## 翔案5

翔案4から：受付の後ろの壁の上に吊戸棚（受付側・滅菌側）

中葛西の建物 16,800×5,400（壁芯）／2026.11.03／寸法 mm

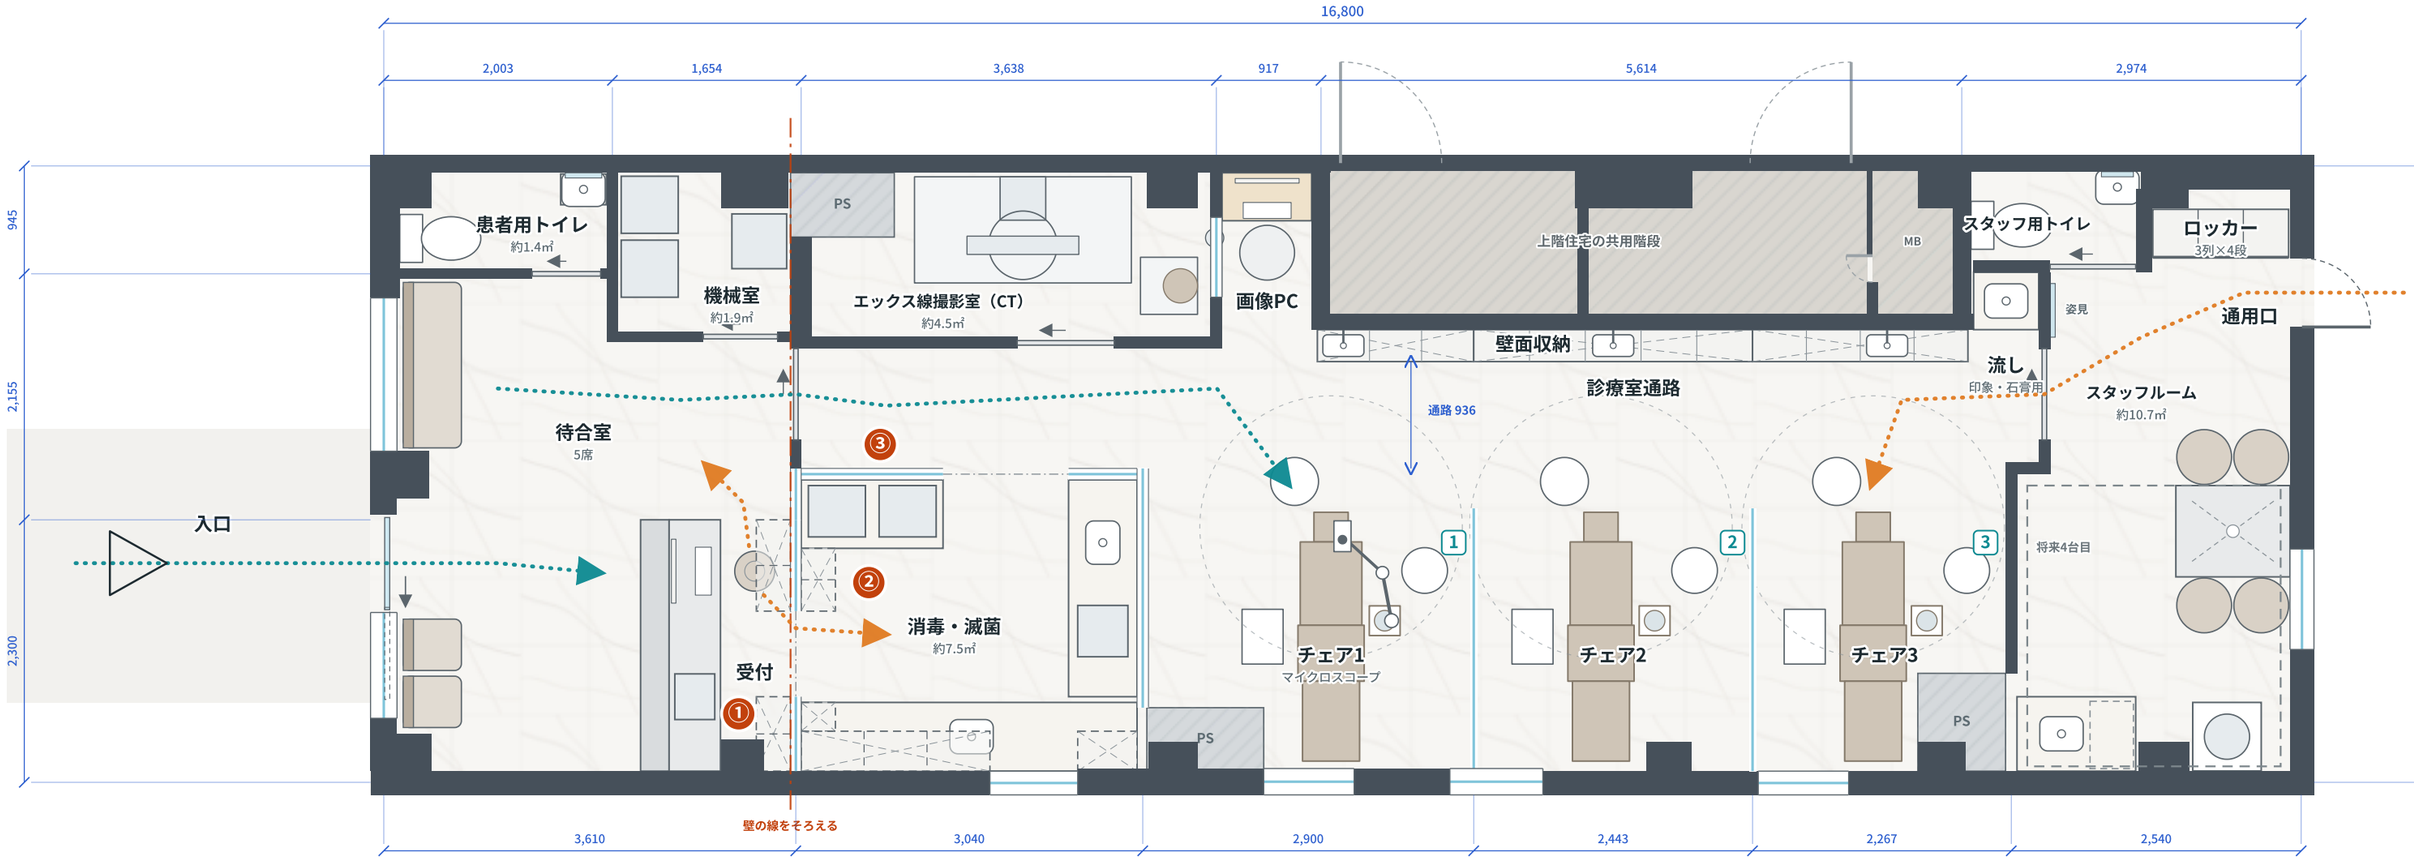
**翔案4からの変更点**

① 受付の後ろ（消毒・滅菌とのガラスの壁）の上を吊戸棚に。受付側は床から約1.8m〜天井・奥行き約30cm。ガラスは約1.8mまで
② 消毒・滅菌側にも吊戸棚。オートクレーブの上は避けて、出入口の手前と流しの上（外壁側の吊戸棚とL字に）
③ すりガラスを、ほとんど透けない見た目に（見え方の確認用）
